Láminas - Revisión CostaPlan
Intendencia de Canelones
Octubre 2018

ADU Pinar Norte

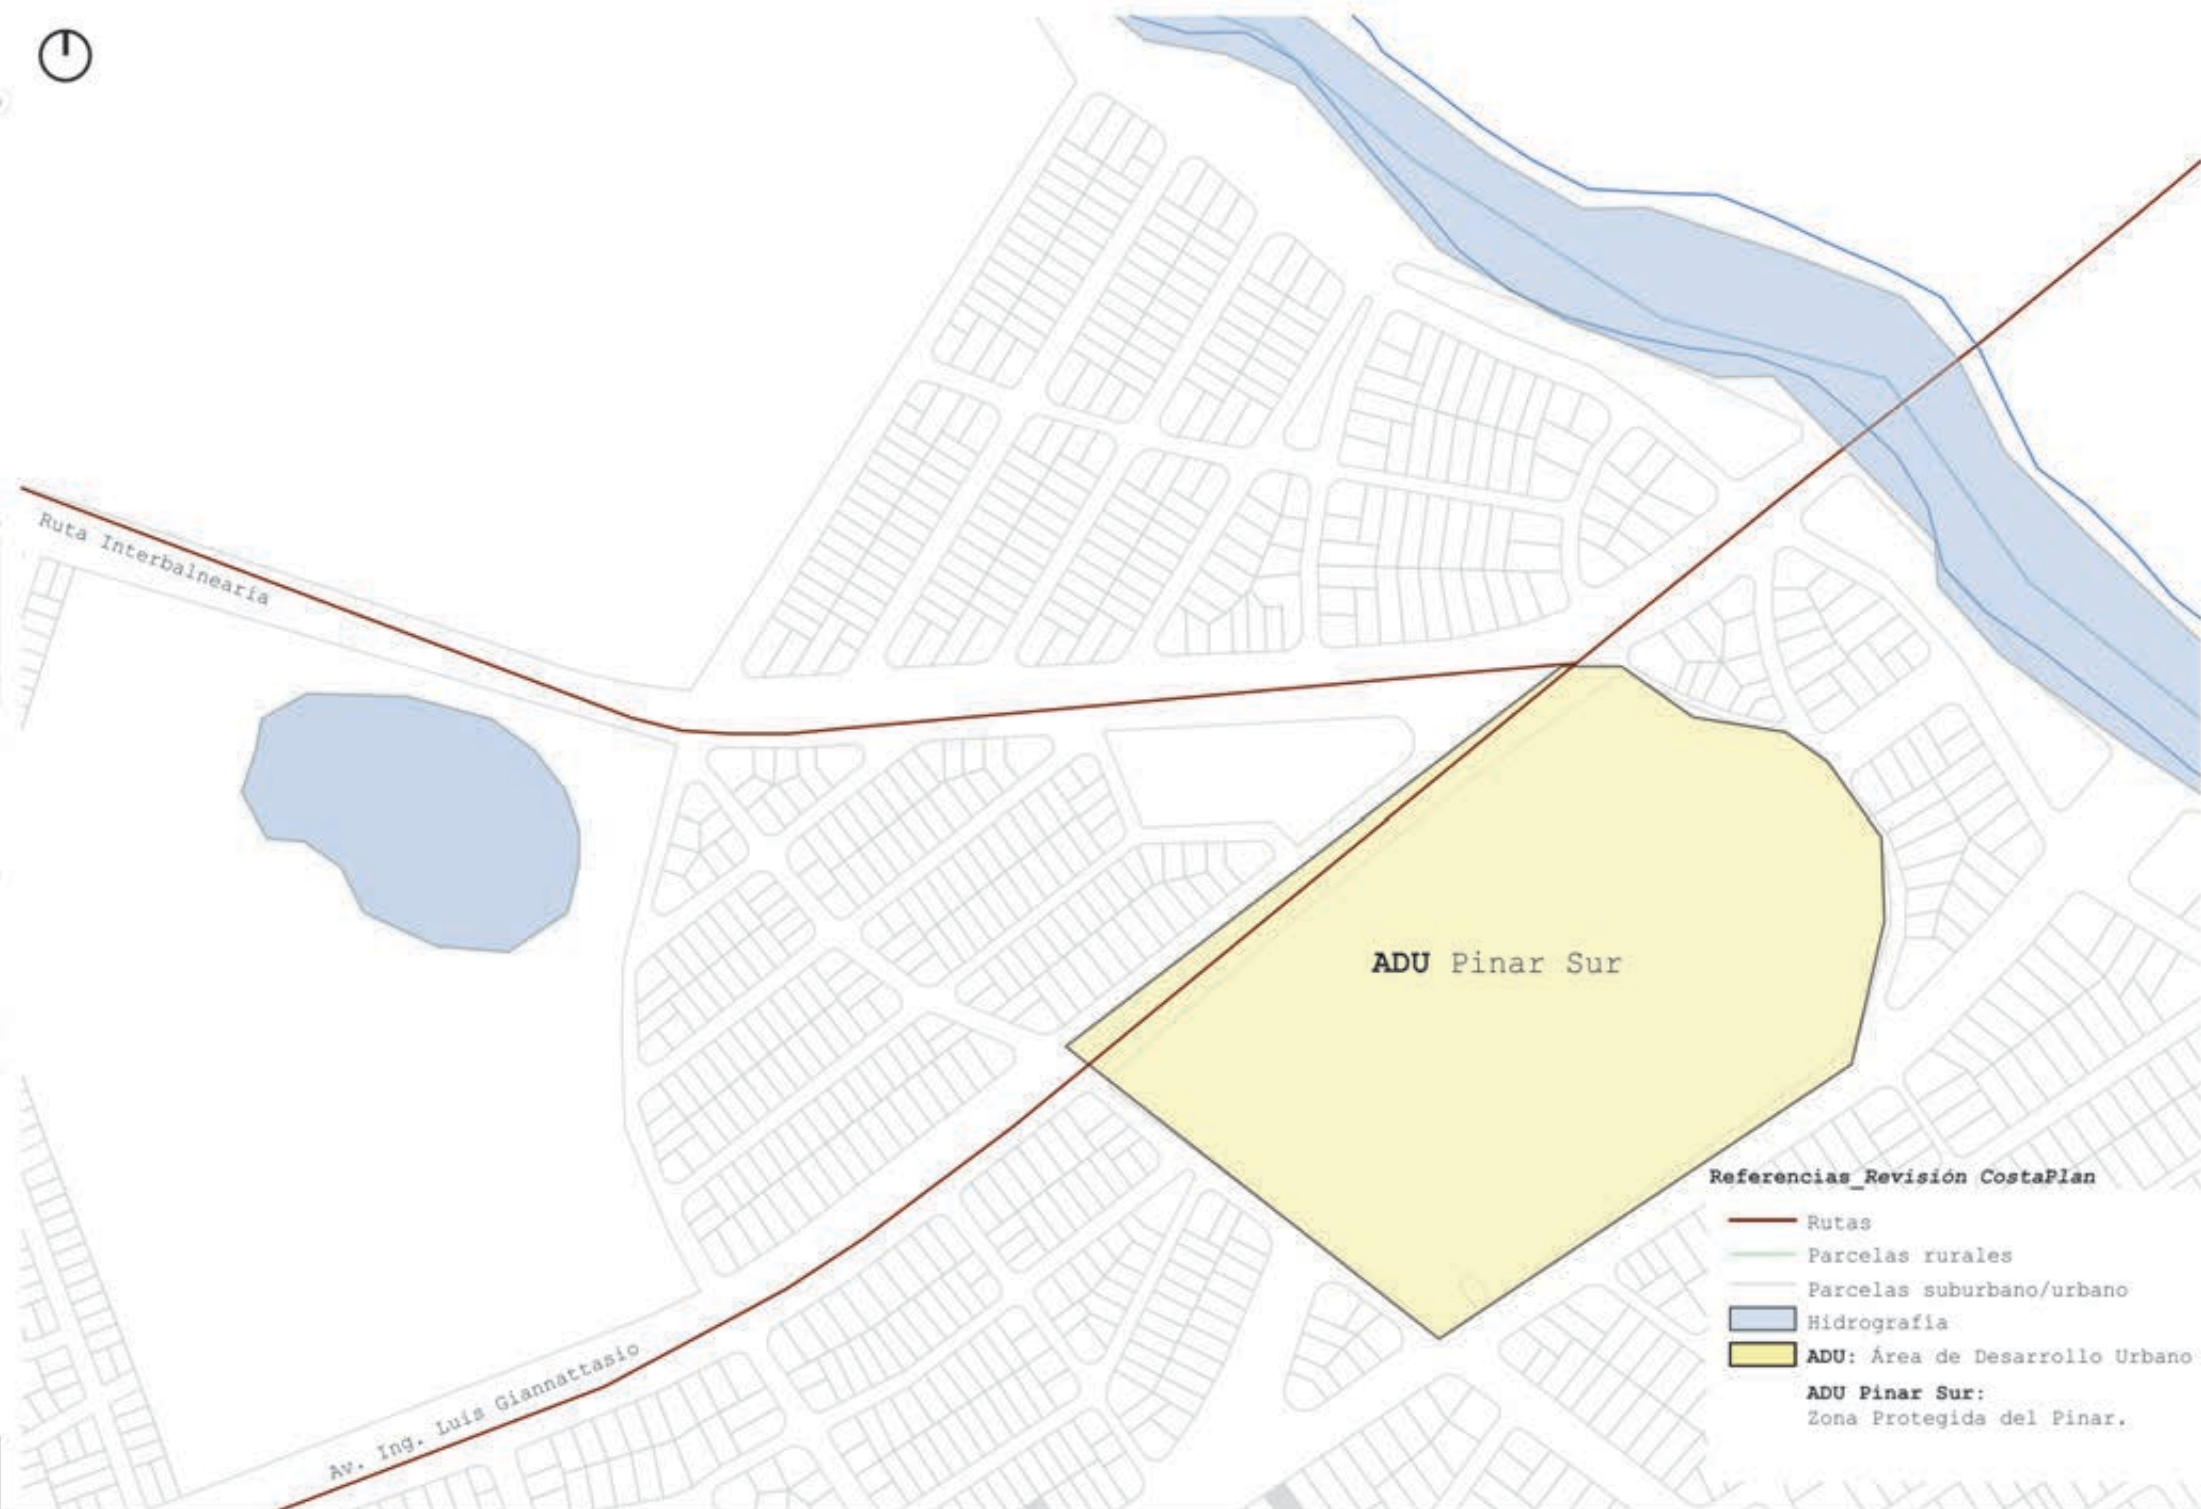
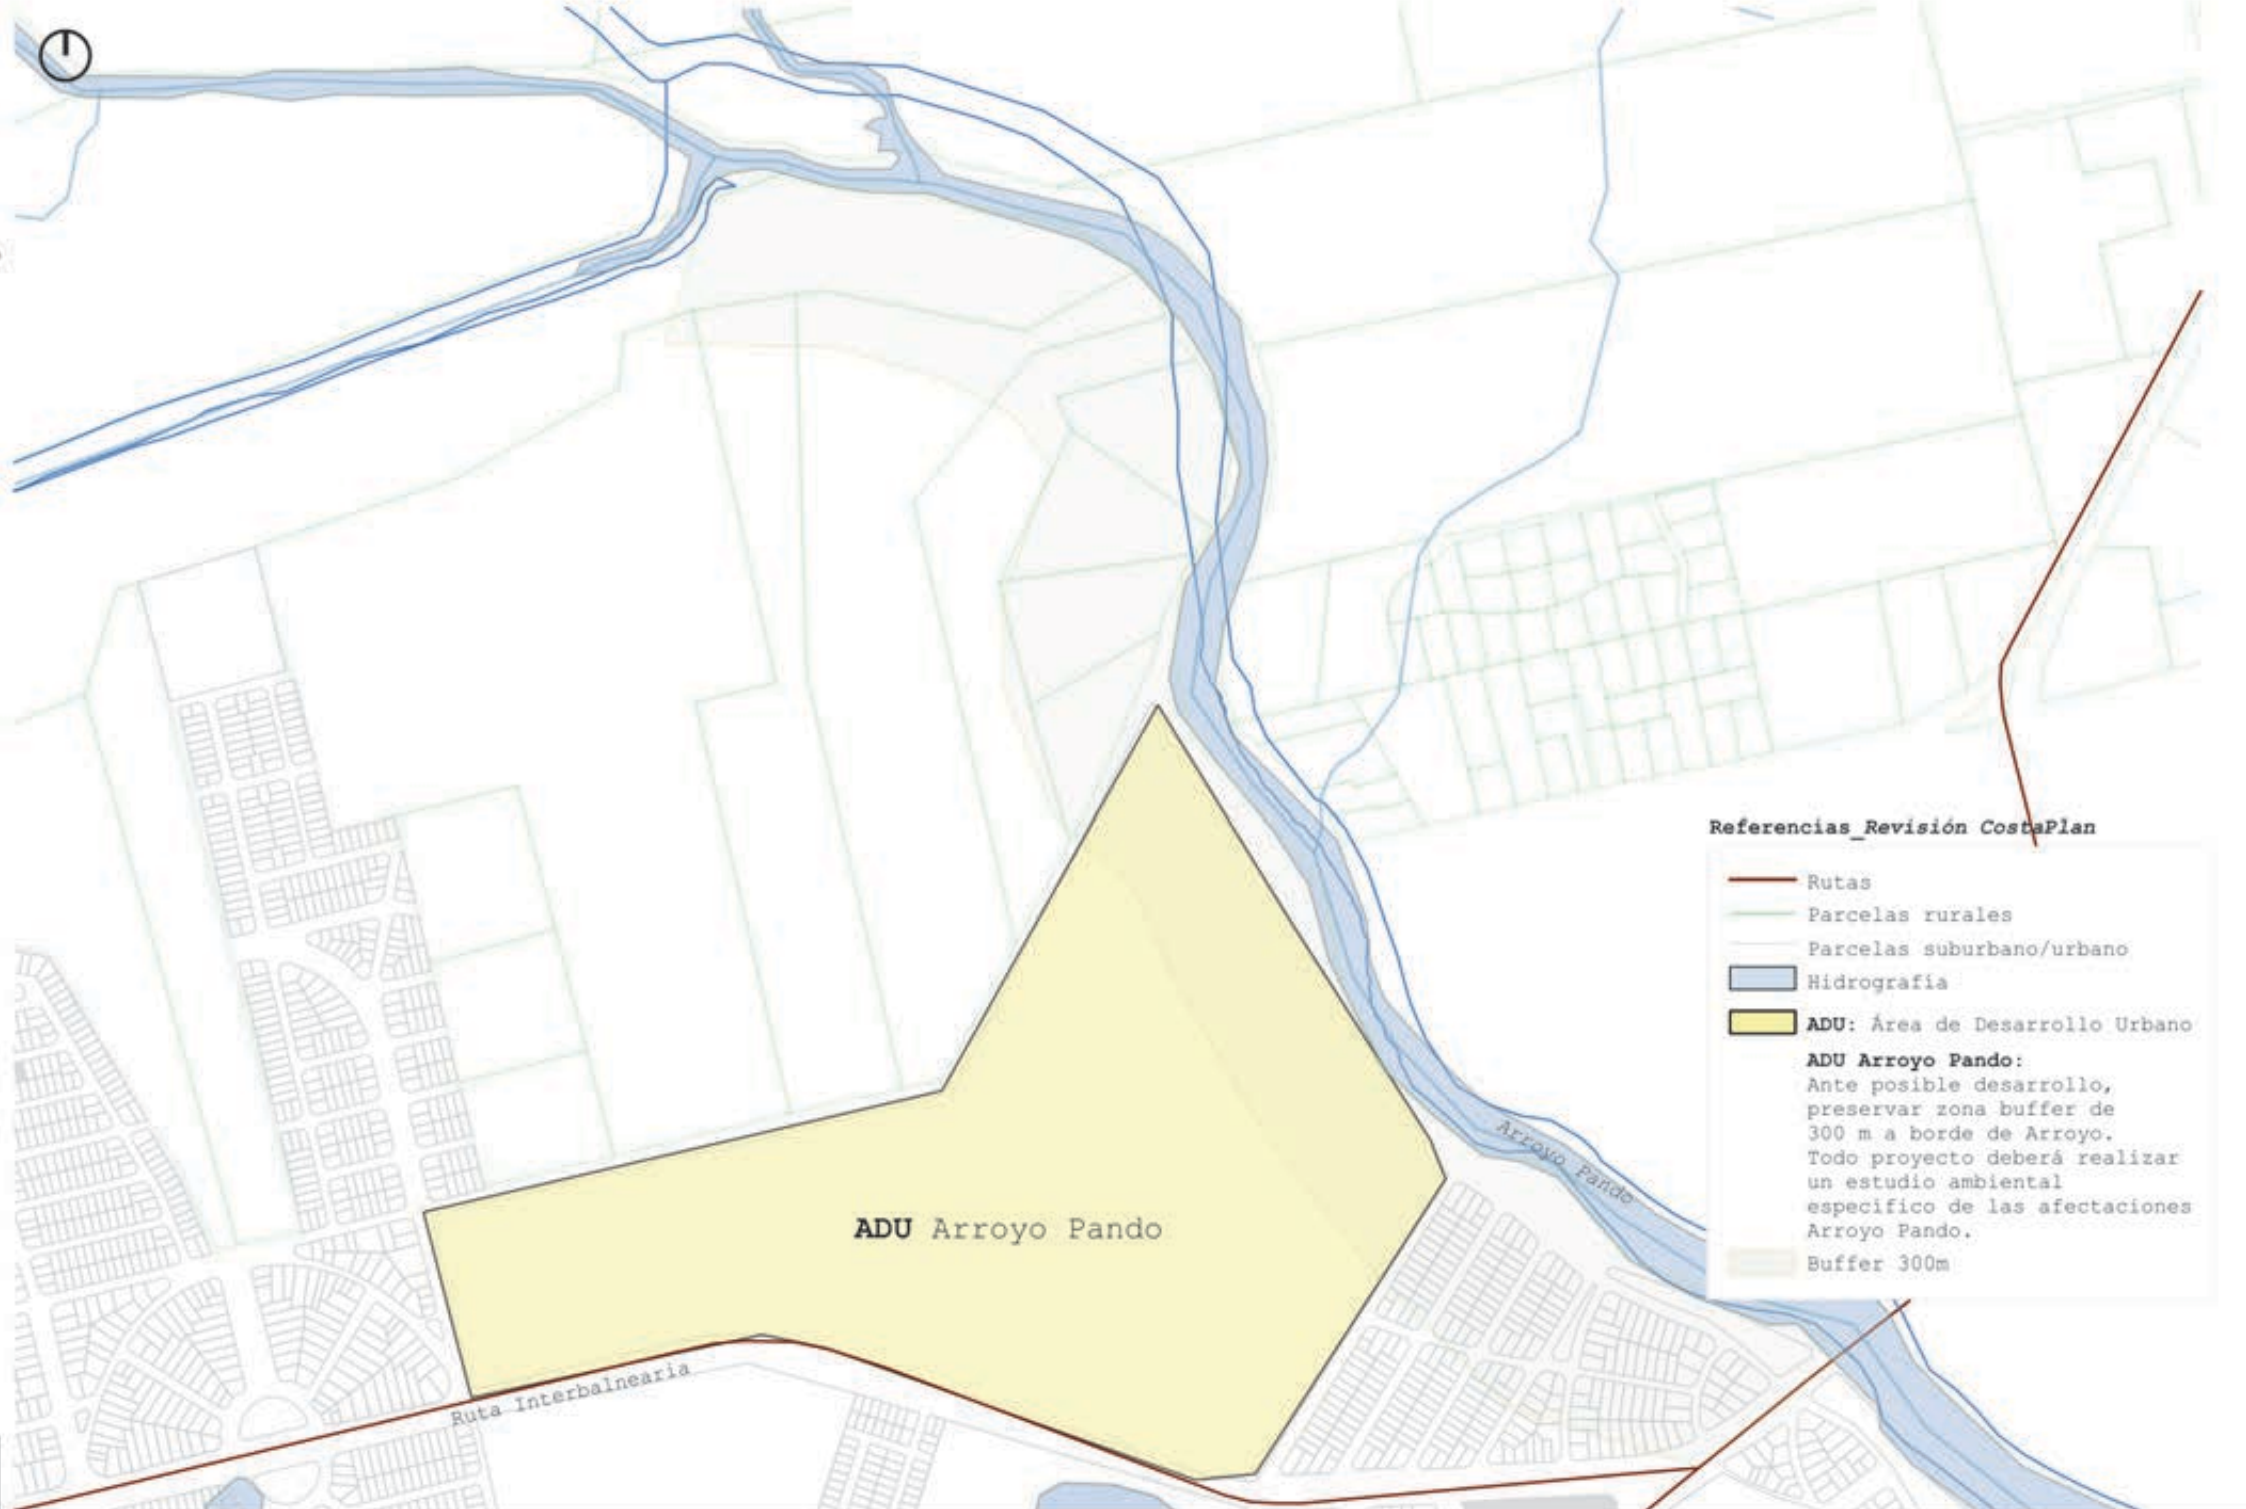
ADU Pinar Norte:
No existe proyecto de saneamiento ni hidráulico, sin conexión a saneamiento prevista.
